Rapport de contrôle d'installations électriques à basse et à très basse tension

RÉF. 06/2024/53657/01:1

DATE DU CONTRÔLE 21/02/2024 **AGENT VISITEUR** Julien Terorde
ADRESSE DU CONTRÔLE Rue gretry 30 /031 (étage 3e) - 4020 Liège **TYPE DE CONTRÔLE** Visite de contrôle vente ancienne installation (8.4.2.)

Croquis de position élémentaire et descriptif sommaire des tableaux

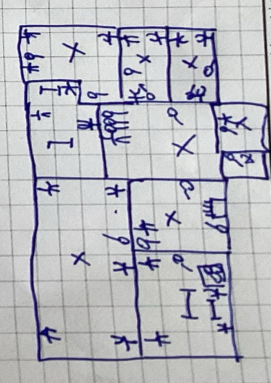
1x dij. 32A III
 1x dij. 16A IV
 1x dij. 25A III
 2 x dij. 15A II
 3x dij. 20A II
